Private Einwendungen

GEMEINDE APEN „Standortkonzept Windenergie“, Anlass, gesetzliche Grundlagen, BauGB

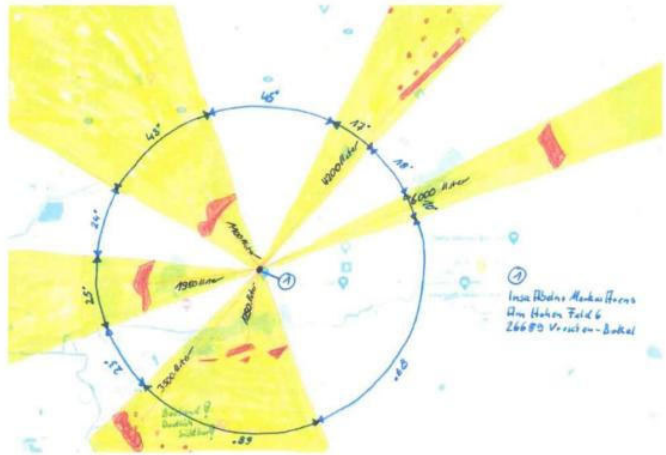
Nr.	Private Einwender/in Schreiben vom ...	Stellungnahme	Planungsrechtliche Vorgaben Abwägung/Beschlussempfehlung
	Fortsetzung Einwender 3	• Dazu kommen die Bestandsanlage an der A 28 mit einer Entfernung von ca. 4.500 Meter und die geplanten Flächen Apen in ca. 6.000 Metern. • So ergibt sich eine Umzingelung von fast 360°, was aus unserer Sicht nicht mit dem Gesetz vertretbar ist. • Nach den beabsichtigten Regeln sind mind. 800 m plus Rotorlänge (885 m) Abstand vorgesehen, nach bisherigem Recht ein Mindestabstand 750 m zu jedem Haus. Uns ist bewusst, dass der Mindestabstand zu unserer Immobilie eingehalten wird, aber Sie haben nicht das Recht, uns mit den geplanten Windenergieanlagen zu umzingeln. • Das neue Landesgesetz für die Planung weiterer Windenergieanlagenparks ist derzeit noch nicht fertig und für die weitere Bearbeitung verabschiedet; daher ist die o.g. Planung so unzulässig und aus unserer Sicht nicht mit dem Gesetz im Einklang. Alle Planungen müssen an das neue Landesgesetz und weitere Planungen am neuen Gesetzesentwurf angepasst werden.	Der Hinweis wird zur Kenntnis genommen. Auf die Darstellung der Teilbereiche 1 (Klahuhörn), 4 (Aper Tief) und 6 (Westermoor) wird aufgrund der Flächenanpassung und der gemeindlichen Abwägung verzichtet. Damit wird einer Überfrachtung des Raumes (Umzingelung) entgegengewirkt. Siehe oben Das neue Gesetz zur Erhöhung und Beschleunigung des Ausbaus von Windenergieanlagen („WEA“) an Land vom 20.07.2022 ist am 01.02.2023 in Kraft treten. Nach der ab 01.02.2023 geltenden Rechtslage sind lediglich während eines Übergangszeitraums weiterhin sämtliche Windenergieanlagen weiter privilegiert. Dieser Übergangszeitraum endet mit dem Zeitpunkt, an dem ein Planungsträger sein Teilflächenkontingent ausgewiesen hat und spätestens mit Ablauf der Stichtage für die Teilflächenziele (31.12.2027 bzw. 31.12.2032). Sobald das Teilflächenziel erreicht wird, sind nur noch solche Windenergieanlagen privilegiert, die innerhalb der planerisch ausgewiesenen Windenergiegebiete im Sinne des § 2 WindBG liegen. Außerhalb dieser Windenergiegebiete sind Windenergieanlagen nicht-privilegierte Anlagen im Sinne des § 35 Abs. 2 BauGB. Sie sind in aller Regel nicht zulassungsfähig, weil nicht privilegierte Vorhaben in aller Regel zumindest einen öffentlichen Belang beeinträchtigen. Wird das Teilflächenziel zu dem jeweiligen Stichtag nicht erreicht, gelten Windenergieanlagen weiterhin im gesamten Planungsraum als privilegierte Vorhaben, jedoch mit der zusätzlichen Erleichterung, dass die Anlage dann weder an Ziele der Raumordnung noch an Darstellungen in Flächennutzungsplänen im BlmSch-Verfahren gebunden ist. (Quelle: Arbeitshilfe des NIEDERSÄCHSISCHES MINISTERIUM FÜR ERNÄHRUNG, LANDWIRTSCHAFT UND VERBRAUCHERSCHUTZ)

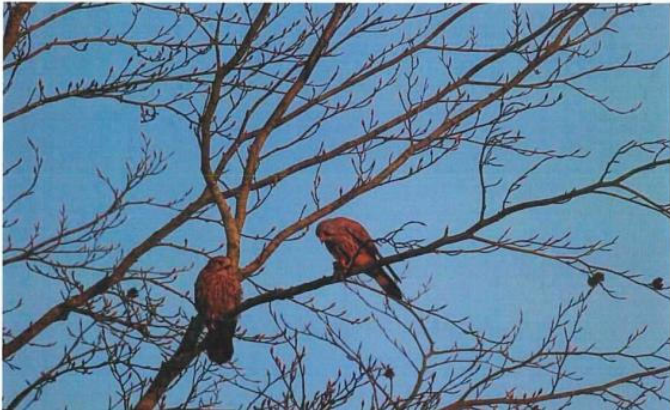
Nr.	Private Einwender/in Schreiben vom ...	Stellungnahme	<i>Planungsrechtliche Vorgaben</i> <i>Abwägung/Beschlussempfehlung</i>
	Fortsetzung Einwender 5	Erwähnen möchte ich noch, dass 2 Familien vor Neubau/Kauf eines Hauses sich bei der Gemeinde Apen und auch bei der Samtgemeinde Jümme erkundigt haben, ob Windparks in der Nähe geplant werden. Dieses wurde von beiden Gemeinden deutlich verneint. Bislang haben wir hier in Vreschen-Bokel sein- schön ruhig gewohnt - ein Traum. Das wird durch die geplanten Windparks gestört. Von unserer Terrasse würden wir 3 Windparks in Sicht haben, Von den Windrädern im Ausdeichungsgebiet Aper Tief und im Westermoor würden wir den Schlagschatten verspüren (bis 1,5 km vom Windrad entfernt) und deutlich die Geräusche der Rotoren hören. Anwohner in Tange beklagen Schlaflosigkeit aufgrund der monotonen Geräusche seit Inbetriebnahme des Windparks in Detern. Diese Personen wohnen in einer Entfernung von 1,5 km. Infraschall Dieser tieffrequente Schall im nicht hörbaren Bereich des Menschen wird oftmals ignoriert. Viele Menschen spüren den Infraschall deutlich und Klagen über Kopfschmerzen und Kreislaufprobleme und andere gesundheitliche Probleme. Infraschallstudien des Umweltbundesamtes haben ergeben, dass negative Auswirkungen des Infraschalls das Nervensystem, die Gleichgewichtsorgane und das Herz-Kreislaufsystem betreffen. Abschließend möchte ich sagen, dass ich persönlich nicht grundsätzlich gegen Windenergie bin, es gibt jedoch genügend Flächen in Deutschlang wo Windparks errichtet werden können, die keinerlei Konflikte mit Menschen, Natur- und Artenschutz auslösen. Für unser Land Niedersachsen haben wir ausreichend Windräder um uns mit Strom zu versorgen, warum müssen wir Niedersachsen den Strom für andere Bundesländer generieren? Und das auf Kosten unserer Gesundheit und Zerstörung der Natur und des Landschaftsbildes, Ausrottung vieler Arten. Die Schäden, die wegen der Errichtung der Windparks angerichtet werden, sind nie wieder gut zu machen Die Politiker nehmen es sich heraus, das zu zerstören, was in hunderten von Jahren entstanden ist. Aber unsere Gemeinde kann sich bedingt gegen diesen Windwahn wehren und nicht kompromisslos allen vorgeschlagenen Potenzialflächen zustimmen.	Der Hinweis wird zur Kenntnis genommen. Die Anzahl der Sondergebiete für Windenergie wird in der Entwurfsfassung reduziert. Die Hinweise zum Immissionsschutz werden zur Kenntnis genommen. Im Rahmen der Genehmigungsplanung ist die Einhaltung der Regelwerke bzgl. Lärm, Schattenwurf, ggf. Infraschall nachzuweisen. Die Gemeinde stellt darüberhinausgehende individuell mögliche Störeffindlichkeiten nicht in Abrede. Aus den Hinweisen lassen sich jedoch keine belastbaren Maßgaben für die Steuerungsplanung der Gemeinde ableiten. Die Anzahl der Sondergebiete für Windenergie wird in der Entwurfsfassung reduziert.
